# De como la CHT pretende operar Entrepeñas y Buendía sin tener en cuenta su mínimo de explotación

escrito por Hidra | viernes, 26 de enero de 2018

Continuando con nuestro recorrido por el [borrador del Plan especial de sequías \(PES\) del Tajo \(21/12/2017\)](#), analizamos en esta entrada un aspecto de las siguientes tablas y figuras, en las que se definen los umbrales de sequía del Tajo medio en función de las reservas de Entrepeñas y Buendía:

Figura 93. Umbrales UTE 07 Tajo Medio

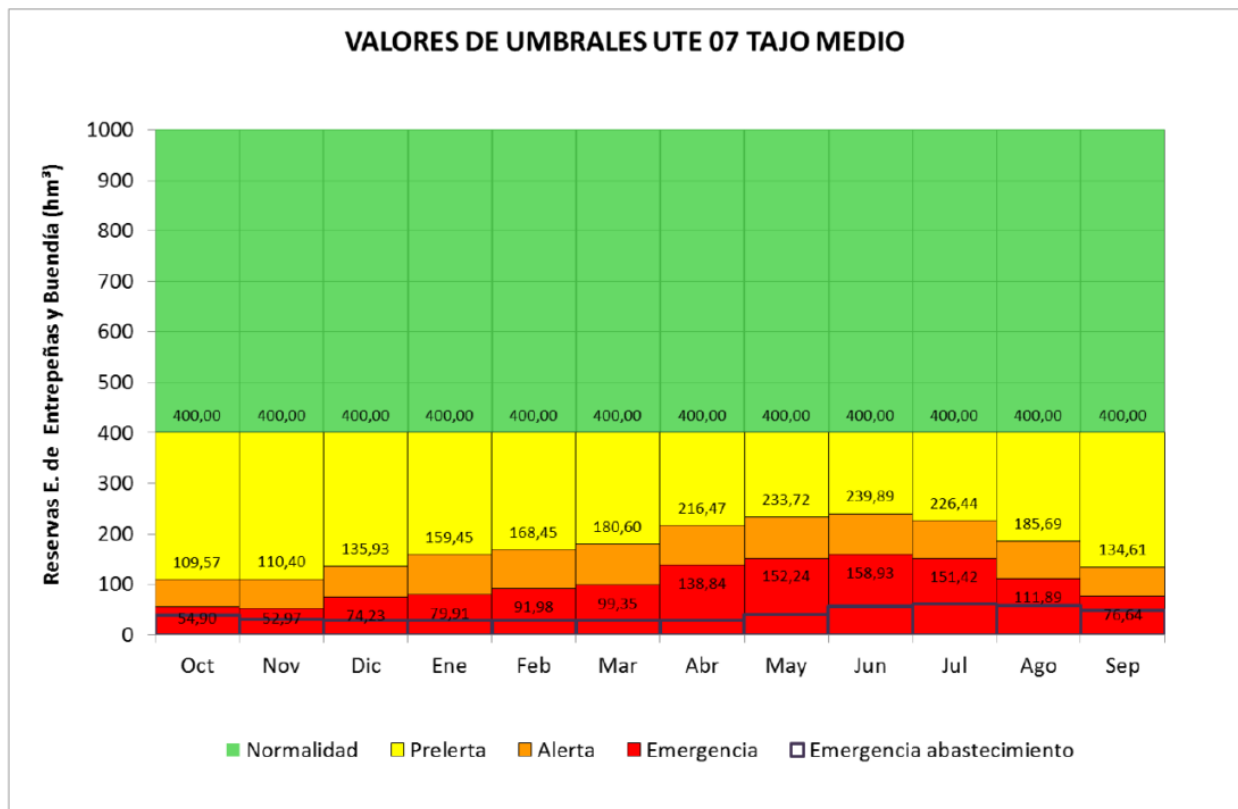
Asombrosamente, **no se contempla un mínimo de explotación en los embalses!** Los umbrales se definen desde el cero absoluto de almacenamiento, sin considerar el embalse muerto ni las

posibles pérdidas de almacenamiento debida al aterramiento.

Plantear la operación de unos embalses por debajo de su mínimo de funcionamiento no se le ocurre ni al que asó la manteca, ni al que parió las reglas de explotación del trasvase Tajo-Segura, que consideran un volumen mínimo de explotación de  $118 \text{ hm}^3$  (*«El sistema Entrepeñas-Buendía, con ambos embalses conectados mediante túnel, puede ser considerado como un hiperembalse regulador único con capacidad total máxima conjunta de  $2438 \text{ hm}^3$ . De aquí deben detraerse, conforme a los estudios para el Plan Hidrológico del Tajo,  **$118 \text{ hm}^3$  de embalse muerto considerado como no disponible para la regulación, y una cantidad variable mensualmente para resguardos frente a crecida»***, de la pág. 28 del documento [«El sistema de cabecera del Tajo y el Trasvase Tajo-Segura»](#); Francisco Cabezas, diciembre de 2013). Puede discutirse si el embalse muerto es  $118 \text{ hm}^3$  u otra cifra, pero nunca va a ser 0. También hay que estudiar si se ha producido una reducción adicional de la capacidad de embalse por el aterramiento, como parece ser que va a investigar la Confederación Hidrográfica del Tajo con una nueva batimetría de urgencia ([«Batimetría en la cabecera del Tajo para conocer su capacidad real»](#); La Opinión de Murcia, 25/1/2018).

Quizás esté detrás la necesidad de encajar «como sea» sobre el papel la gestión de la cuenca con la legislación del Trasvase, aunque se proponga algo tan absurdo como lo que aquí se plantea. **No puede defenderse que está incluido en el umbral más bajo; obsérvese en las tablas la cantidad de valores inferiores a  $118 \text{ hm}^3$ .** Tampoco se hace referencia alguna al volumen mínimo de explotación (en algún otro sistema sí se realiza, pero no en todos)
